Assunto: *Consulta Pública* – Central Fotovoltaica da Beira (269 MWP), e Linha Elétrica 220kv de Ligação à RESP

No âmbito da Consulta Pública da *Proposta de definição de âmbito da Central Solar Fotovoltaica da Beira* vem a SPEA apresentar o seu parecer.

Figura 1 – Áreas classificadas pelo seu valor ecológico na área do empreendimento.

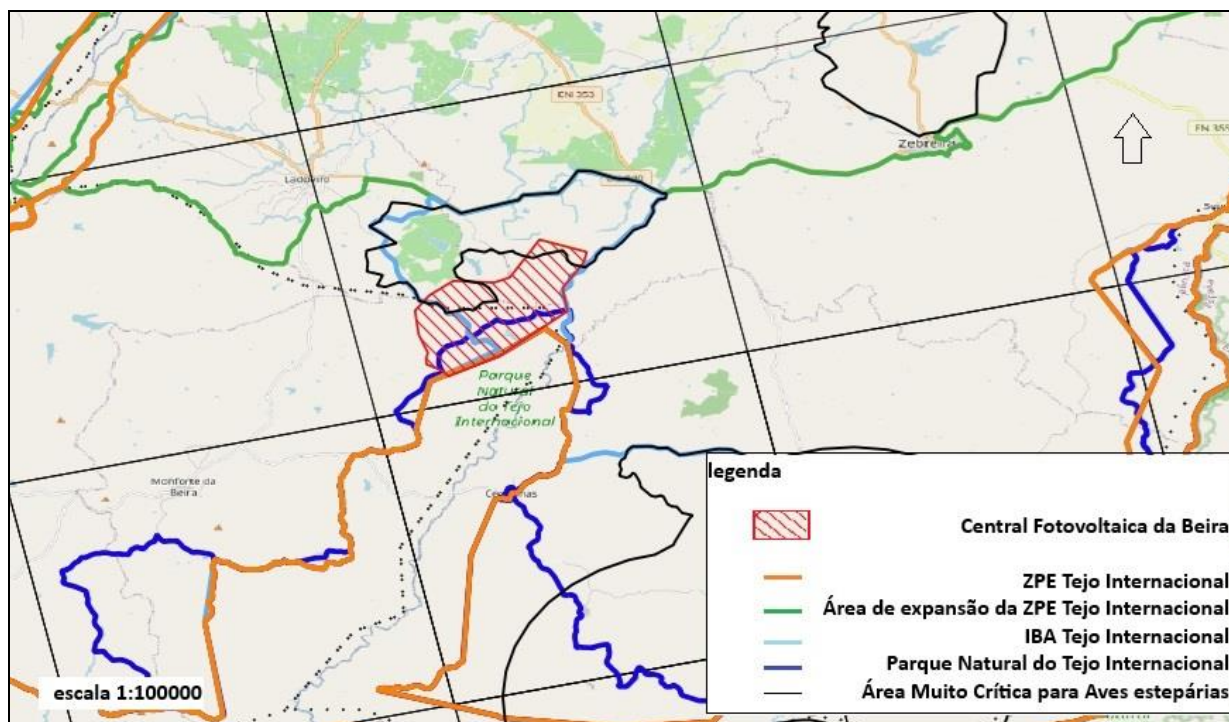
- a área encontra-se parcialmente sobreposta com o Parque Natural do Tejo Internacional, totalmente incluída na área de expansão da ZPE de Tejo Internacional, em grande parte sobreposta com a IBA do Tejo Internacional, (Fig. 1);

- a área de intervenção encontra-se sobreposta com as áreas críticas para estepárias para as linhas elétricas definida pelo ICNF e dentro da única quadrícula do Atlas da Aves nidificantes (Equipa Atlas, 2022) que tem registo de nidificação provável de sisão no Tejo Internacional. O sisão, *Tetrax tetrax* é uma espécie criticamente em Perigo (CR) segundo a Lista Vermelho das Aves de Portugal (Almeida J, Godinho C, Leitão D, Lopes RJ, 2022) (Fig. 1).

Figura 2 – Enquadramento da CFB no PNTI e suas tipologias do Plano de Ordenamento.

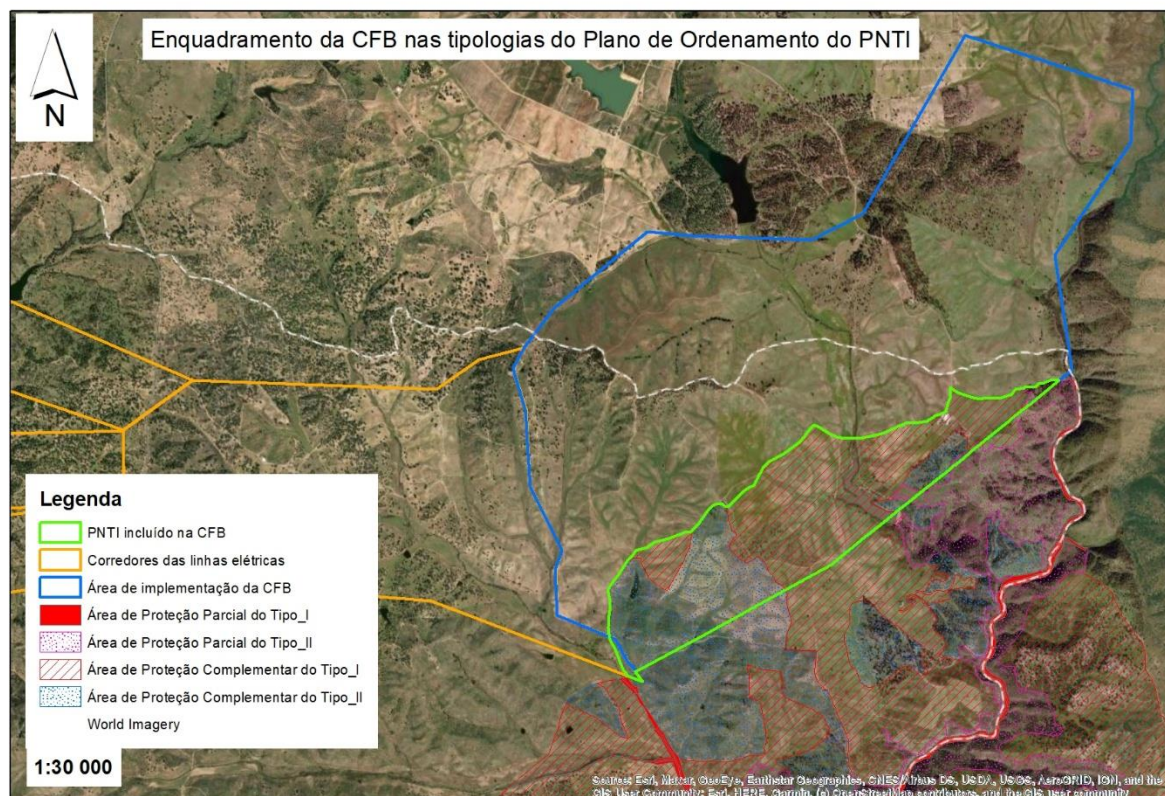
No Plano de Ordenamento do PNTI (Resolução do Conselho de Ministros n.º 176/2008, de 24 de novembro) são abrangidas as seguintes tipologias de proteção (Fig. 2).

- Cerca de 20,6% da área de implementação da CFB está inserida nos limites do Parque Natural do Tejo Internacional (PNTI), ou seja, 223,9 ha dos 1.089,2 ha da CFB estão dentro do PNTI.

- De acordo com o zonamento definido na Resolução do Conselho de Ministros n.º 176/2008, de 24 de novembro (RCM n.º 176/2008), a CFB abrange três tipologias sujeitas a regime de proteção:

- Área de Proteção Parcial do Tipo II (artigos 17.º e 18.º da RCM n.º 176/2008) - cerca de 3,8 ha;
 - **Área de Proteção Complementar do Tipo I (artigos 19.º e 20.º da RCM n.º 176/2008) - 145,6 ha;**

- Área de Proteção Complementar do Tipo II (artigos 21.º e 22.º da RCM n.º 176/2008) - 86,5 ha.
- De acordo com a alínea b) do n.º 1 do Artigo 10.º da Resolução do Conselho de Ministros n.º 176/2008, de 24 de novembro o parecer do ICNF é vinculativo.
